Projet d'aménagement de nouveaux bassins d'eau de procédé et de sédimentation à la mine de Mont-Wright à Fermont

Rapport d'enquête et d'audience publique

Bureau
d'audiences
publiques sur
l'environnement

Rapport 342

Figure 6 Les stations d'échantillonnage de l'eau de surface

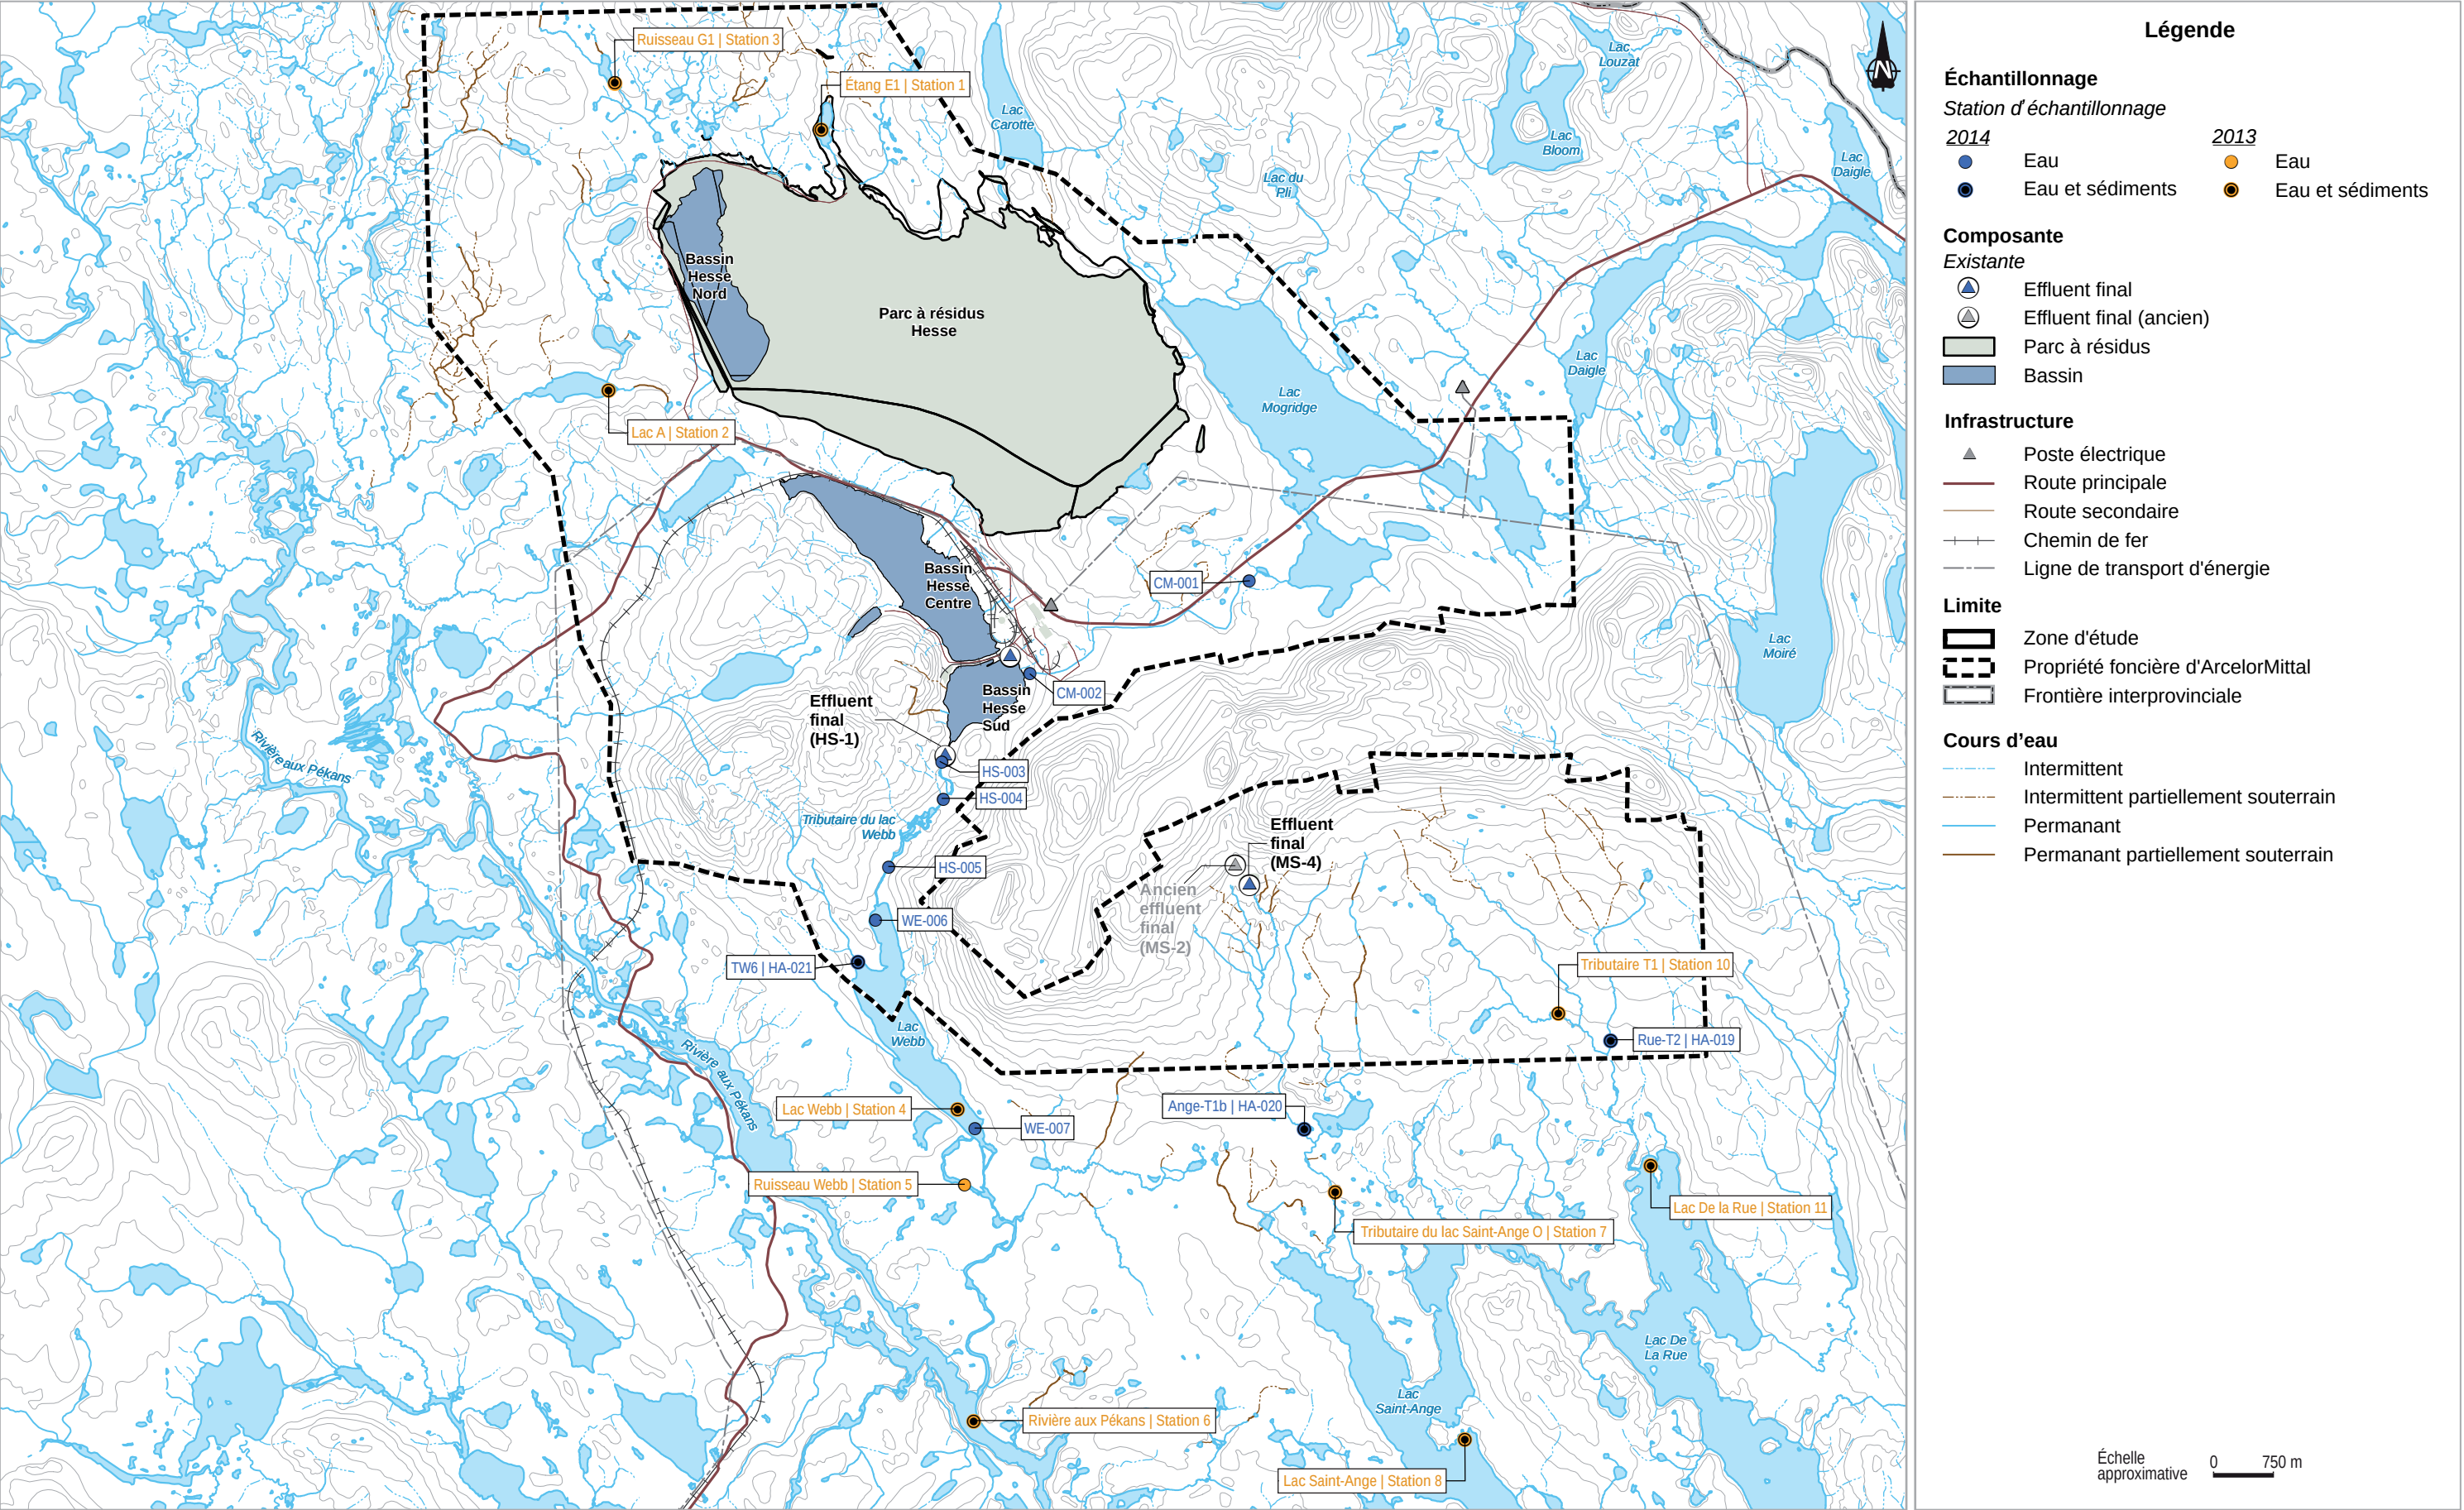
Le promoteur estime que l'eau échantillonnée en 2013, notamment dans l'étang E1 (station 1), le lac A (station 2), le ruisseau G1 (station 3), puis, en 2014, dans le canal Mogridge (CM-001) en amont de la halde Hesse et dans le ruisseau TW6 (HA-021), est représentative du milieu naturel de sa zone d'étude puisqu'il n'y a pas d'effluent sanitaire ou minier dans ces secteurs (figure 6) (PR3.1, p. 7-91).

- ♦ **Avis** – *La commission d'enquête est d'avis que le promoteur devrait entreprendre, en 2018 et pour les années suivantes, une campagne d'échantillonnage de l'eau de surface en amont de la mine de Mont-Wright. Ainsi, il disposerait d'un portrait à long terme de son comportement. La collecte d'échantillons devrait se faire sur une base saisonnière, plutôt qu'annuelle.*

- ♦ **Avis** – *Puisque plusieurs lacs et cours d'eau échantillonnés sont situés à l'emplacement prévu pour recevoir le bassin d'eau de procédé B+, l'agrandissement du parc à résidus Hesse et le futur parc à résidus Nord-Ouest, la commission d'enquête est d'avis que le promoteur devrait sélectionner de nouveaux lacs et cours d'eau afin de connaître, à long terme, la qualité de l'eau de surface en amont de ses installations.*

Figure 7 L'évaluation des teneurs de fond dans les eaux souterraines, localisation des sondages, secteur du bassin B+

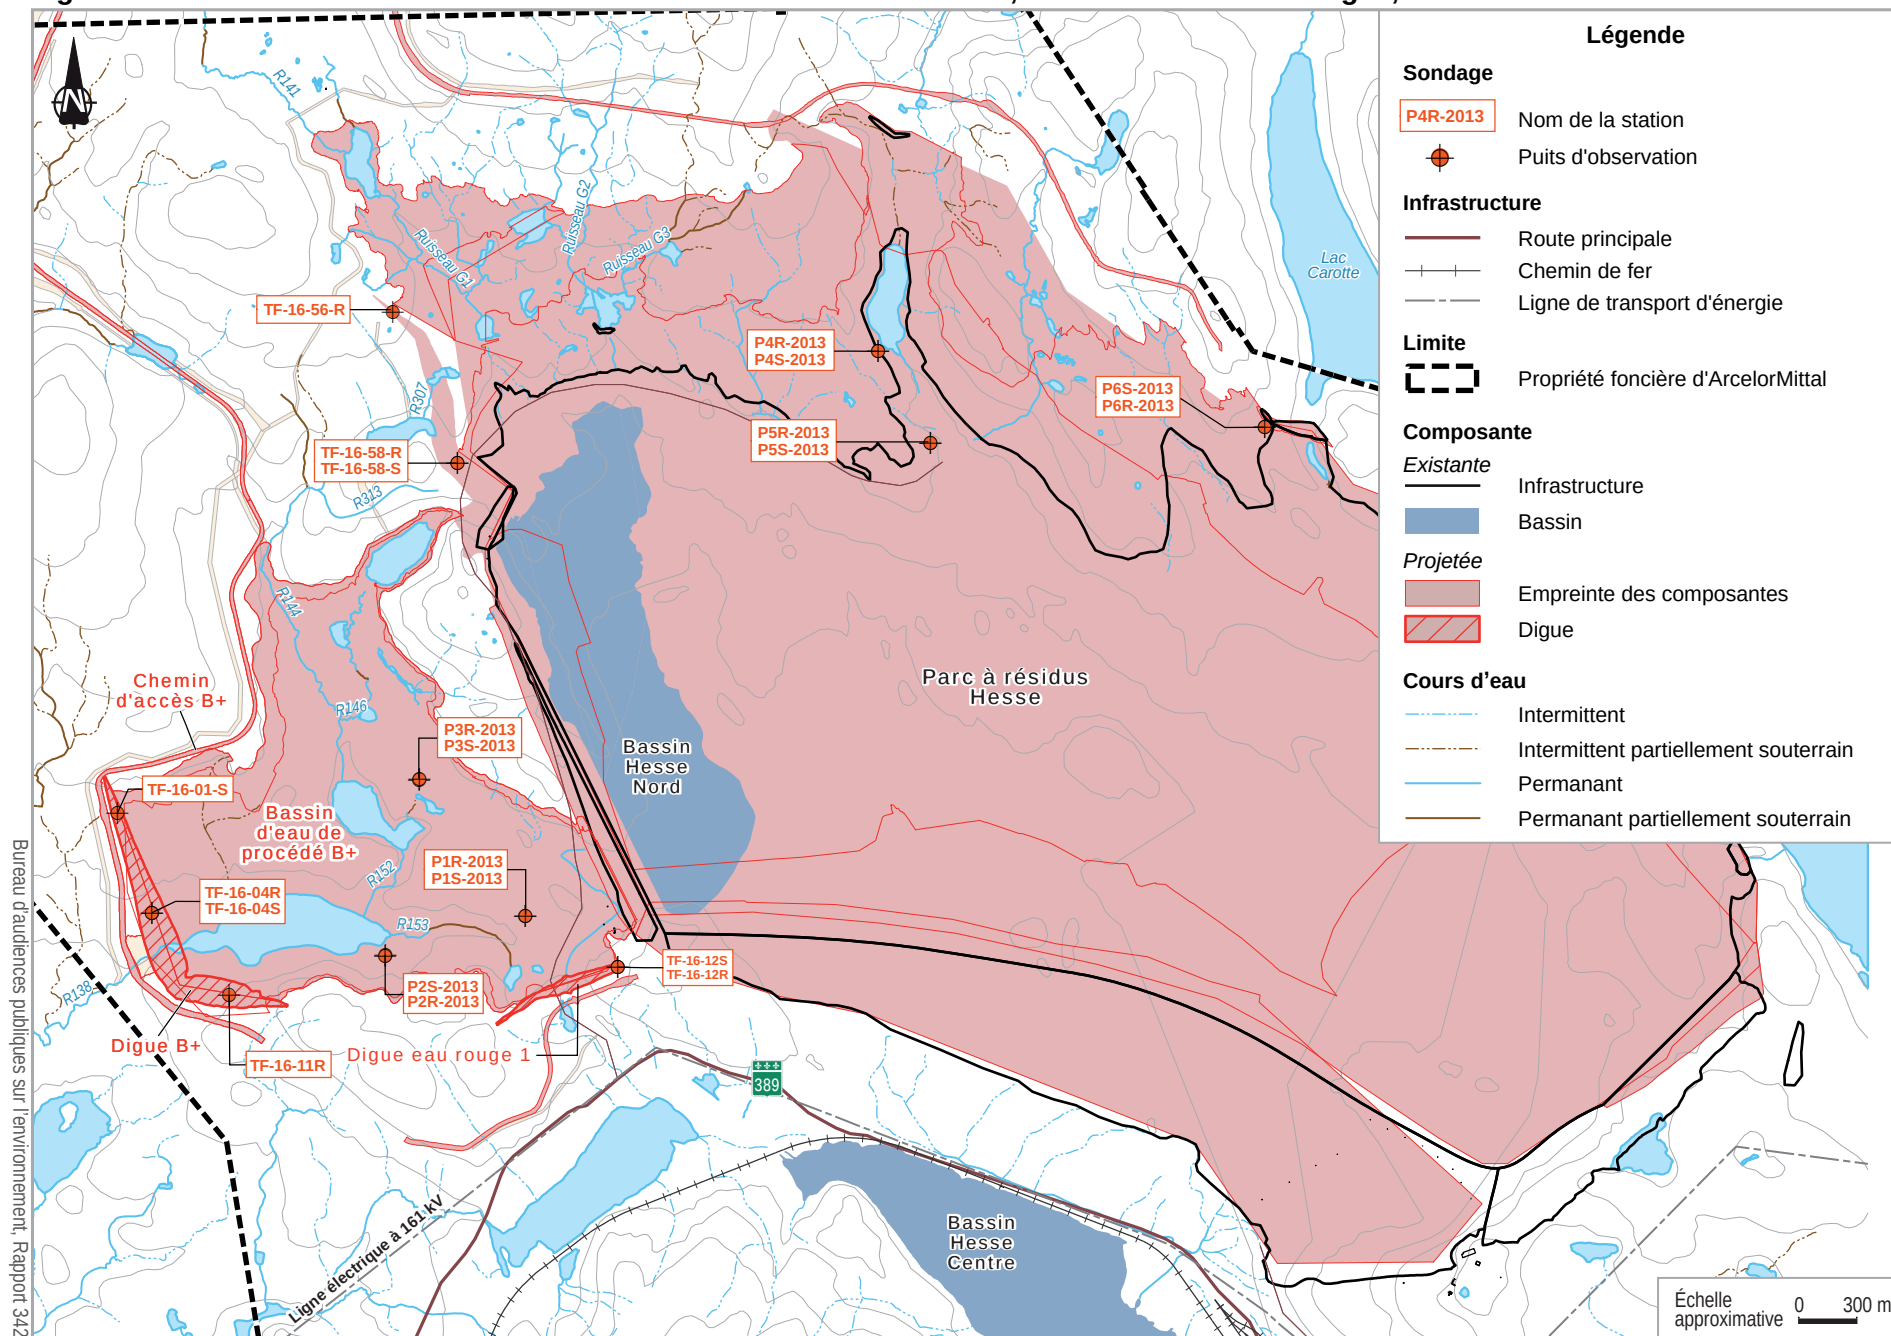
Le pH mesuré en 2013, 2014 et 2016 dans les puits d'observation situés dans le roc varie de 5,8 à 7,47, mais il est particulièrement élevé, entre 11,9 et 12,73, dans quatre puits (P4R-2013, P5R-2013, P6R-2013 et TF-16-4-R) (figure 7). Le promoteur pense que ces pH élevés proviennent d'un développement incomplet des puits (présence de fluide de forage), car, en 2014, le puits P6R-2013 présentait une valeur bien plus faible que celle de 2013 (7,39 en 2014 par rapport à 11,9 en 2013), les autres puits n'ayant pu être échantillonnés. Le pH de l'eau souterraine dans le till est en moyenne un peu plus bas que dans le roc avec des valeurs variant de 5,42 à 7,49. La conductivité électrique dans le roc varie de 35 µS/cm à 4 232 µS/cm, tandis que dans le till, elle est moins variable, allant de 39 à 430 µS/cm (PR3.1, p. 7-121 et 7-122 ; PR5.1.1, annexe H, p. 16 à 18).

concentration de 300 mg/l, excédant le seuil d'alerte pour ce paramètre. En général, les concentrations en sulfates sont plus élevées dans le roc que dans le till. Les valeurs de bicarbonates varient de 10,8 à 715 mg/l dans le roc et de 11,4 à 194 mg/l dans le till. Pour les carbonates, c'est l'eau du puits P4R-2013, foré dans le roc sous l'agrandissement du parc Hesse, échantillonnée à l'automne de 2013, qui est la plus riche, à 350 mg/l (figure 7) (*ibid.*).

Figure 8 L'évaluation des teneurs de fond dans les eaux souterraines, localisation des sondages, secteur du parc NO

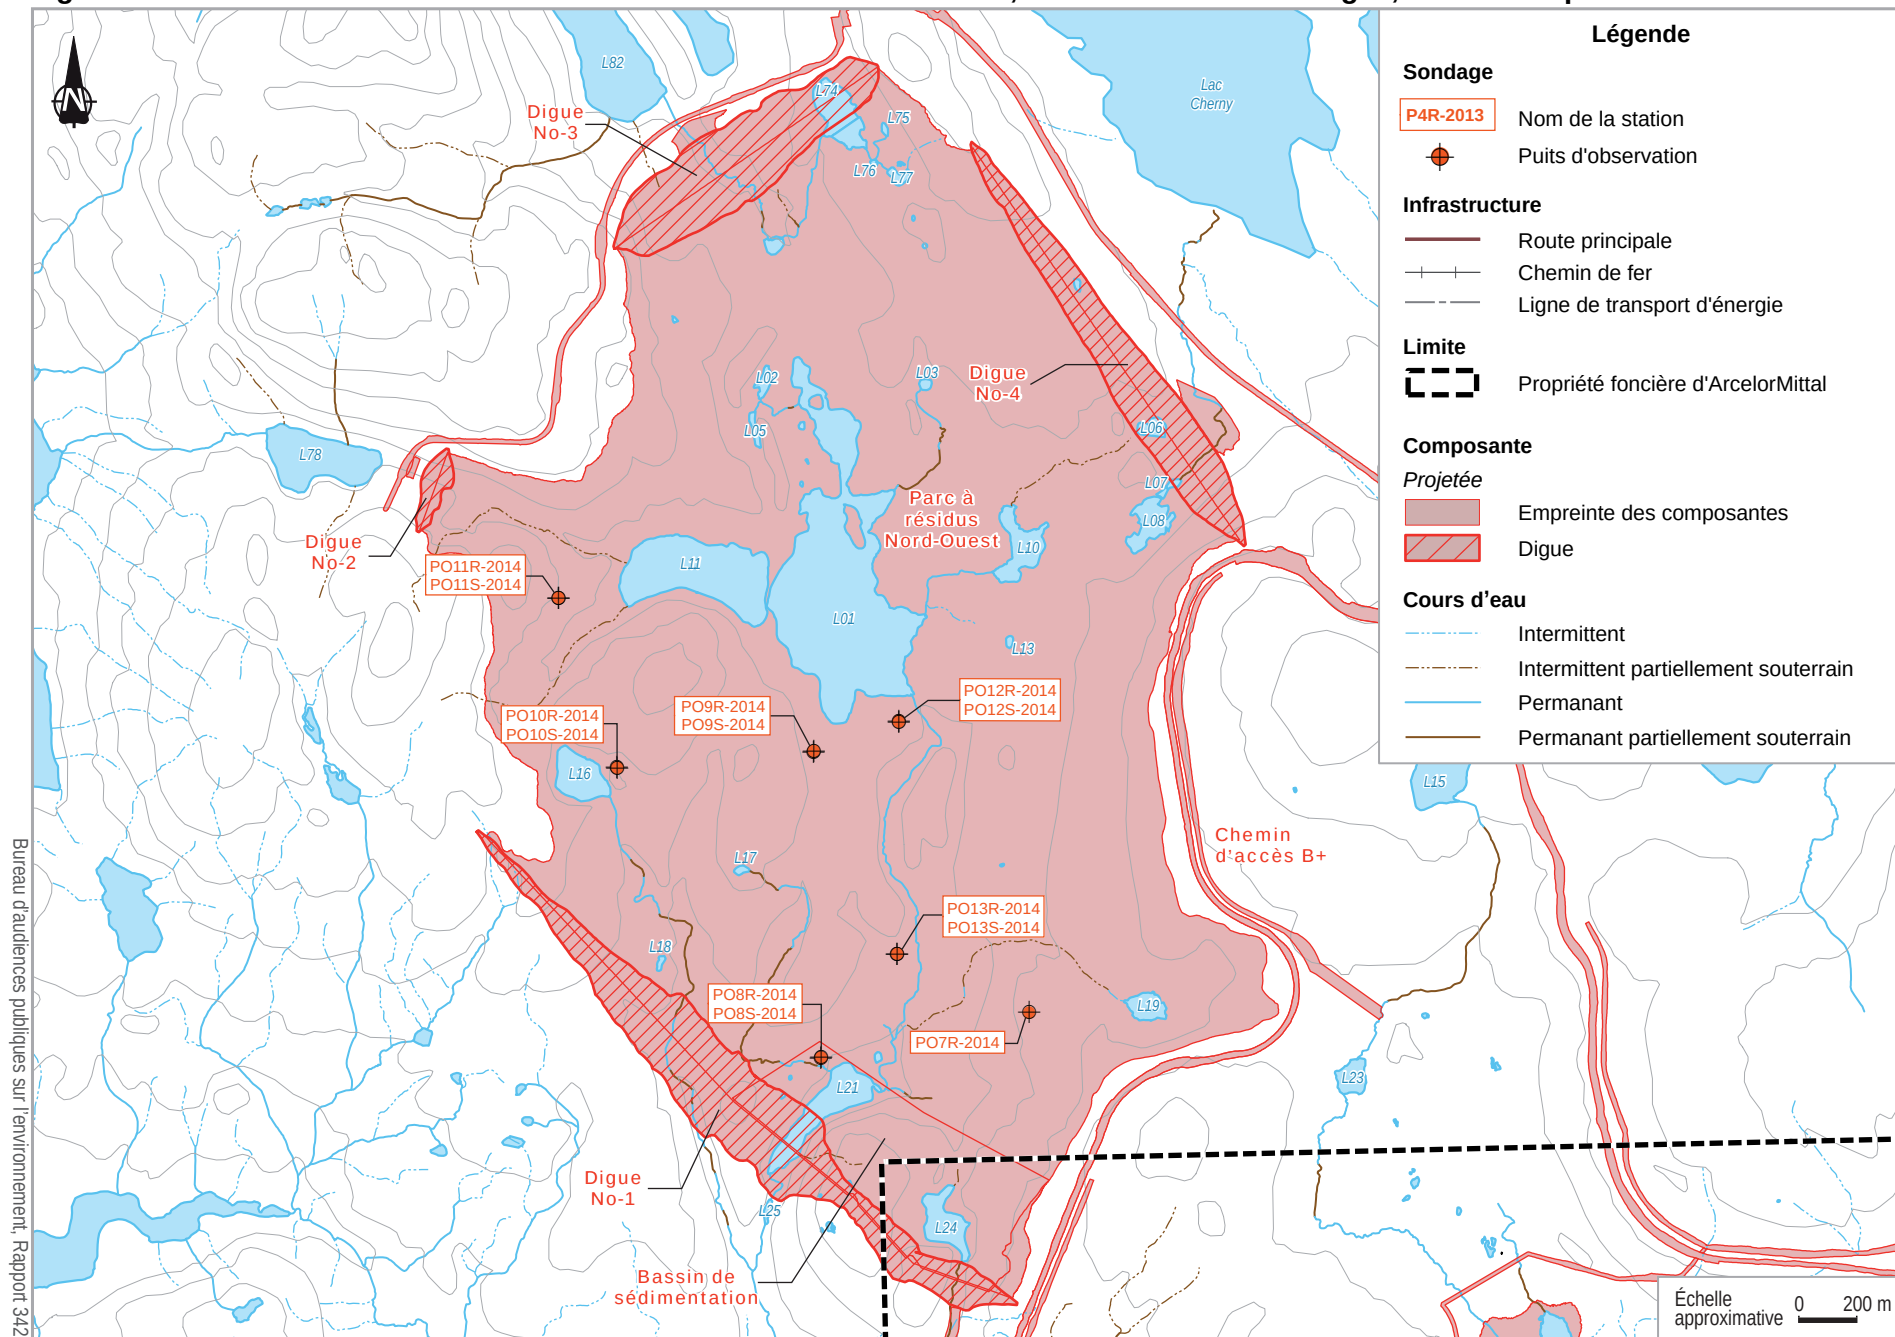
Dans les puits d'observation, à l'emplacement du futur parc Nord-Ouest, les valeurs de pH varient de 5,21 à 9,78 pour l'eau prélevée dans le till et de 6,33 à 10,60 dans le socle rocheux (figure 8). La conductivité mesurée au laboratoire varie de 20 µS/cm à 227 µS/cm. Une certaine corrélation entre le pH et la conductivité est notée par le promoteur. Les concentrations en calcium mesurées en 2014 et en 2016 varient de 0,25 à 22,6 mg/l, celles en magnésium de 0,04 mg/l à 0,95 mg/l, celles pour le sodium de 0,55 mg/l à 44,5 mg/l et celles pour le potassium de moins de 0,5 mg/l à 7,3 mg/l (PR5.1.1, annexe H, p. 17 et 18, annexe 2, tableaux 18 et 19).

Pour les sulfures totaux, les bromures, les fluorures et les nitrites et nitrates, seulement quelques détections ont été obtenues sur les 24 échantillons. Les résultats sont bien en deçà des seuils d'alerte, à l'exception d'une mesure de nitrites faite en 2016 (PO12S-2014), où la valeur de 0,51 mg/l est bien au-delà du seuil de 0,03 mg/l (figure 8) (*ibid.*).
